**Oggetto:** [ID: 8959] Procedura di Valutazione di Impatto Ambientale (V.I.A.), ai sensi dell'art. 23 del D.Lgs. 152/2006, e s.m.i., relativa al al progetto di parco eolico con una potenza complessiva pari a circa 72 MW e storage della potenza di 30 MW, da ubicare nei comuni di Sassari (SS), Stintino e Porto Torres e delle relative opere di connessione per il collegamento alla RTN mediante la realizzazione di una nuova sottostazione di utenza MT/AT da realizzare nel comune di Sassari (SS).  
**Proponente: Planet Sardinia 2 S.r.l. - Autorità Competente: Ministero dell'Ambiente e della Sicurezza Energetica (M.A.S.E.). Trasmissione osservazioni.**

[ID: 8959] Procedura di Valutazione di Impatto Ambientale (V.I.A.), ai sensi dell'art. 23 del D.Lgs. 152/2006, e s.m.i., relativa al progetto di parco eolico con una potenza complessiva pari a circa 72 MW e storage della potenza di 30 MW, da ubicare nei comuni di Sassari (SS), Stintino e Porto Torres e delle relative opere di connessione per il collegamento alla RTN mediante la realizzazione di una nuova sottostazione di utenza MT/AT da realizzare nel comune di Sassari (SS). Proponente: Planet Sardinia 2 S.r.l. - Autorità Competente: Minis

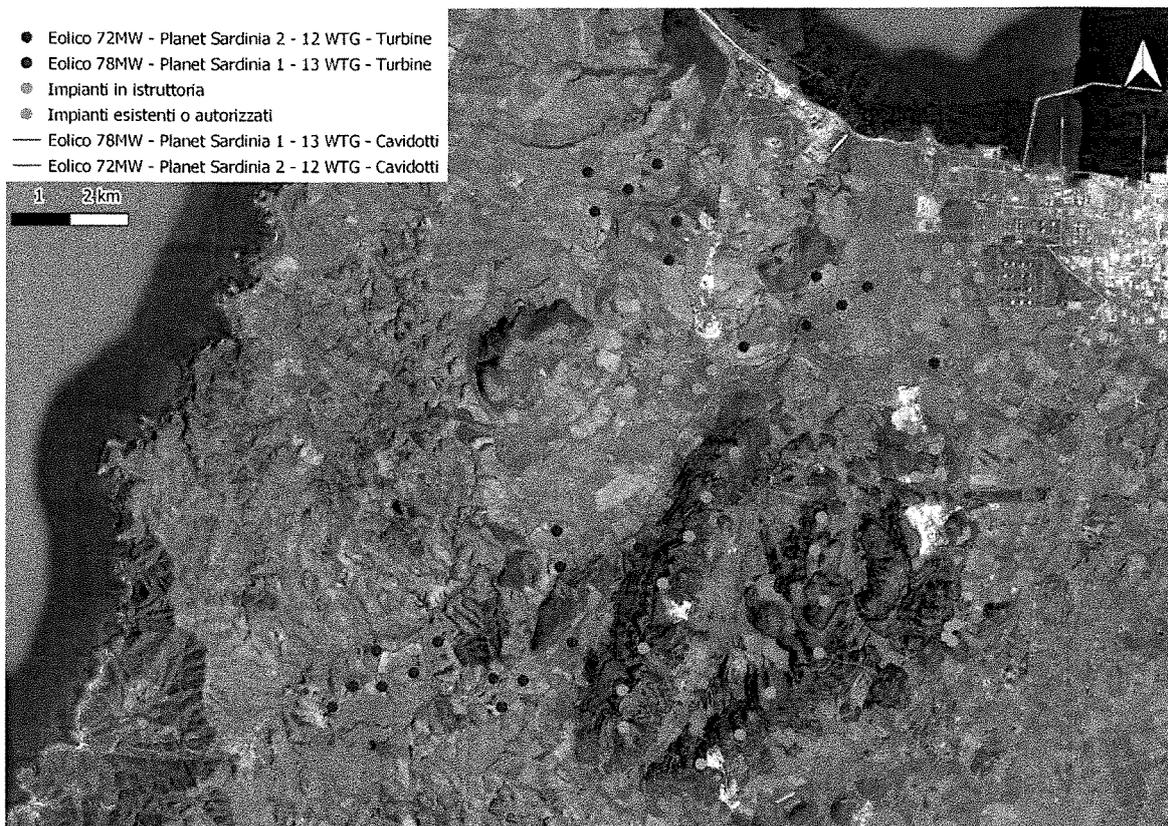
In merito alle interazioni dirette con altri impianti, si rileva la presenza nelle immediate vicinanze del progetto di analoga tipologia e dimensione proposto dalla società Planet Sardinia 1 S.r.l., attualmente oggetto di parallela procedura di Valutazione di Impatto Ambientale presso il Ministero dell'Ambiente e della Sicurezza Energetica (ID procedimento: 8958). Tale impianto risulta, per altro, citato anche nell'elaborato denominato "*Aree contermini impatti cumulativi*" senza che ne sia indicata la denominazione (al contrario di numerosi altri impianti riportati nel documento). A tal proposito, premesso che il progetto in analisi e quello sopra menzionato:

- condividono le soluzioni tecnologiche adottate oltre all'impostazione ed ai contenuti degli elaborati progettuali;
- hanno due committenti che paiono essere tra loro strettamente collegati (rispettivamente *Planet Sardinia 1 s.r.l.* e *Planet Sardinia 2 S.r.l.*);
- si trovano in condizioni di sostanziale attiguità, con una distanza minima tra aerogeneratori dei due impianti inferiore ai 4 km;
- convergeranno sulla medesima stazione di consegna (SE Terna\_Fiumesanto\_2) con stazioni utente tra loro confinanti.

Si ritiene necessario vengano chiarite le motivazioni che hanno portato alla scelta dell'avvio di due istruttorie separate per due porzioni di impianto di fatto attigue e, per altro, insistenti sulla medesima infrastruttura elettrica, invece di avviare un singolo iter autorizzativo per l'intero sistema.
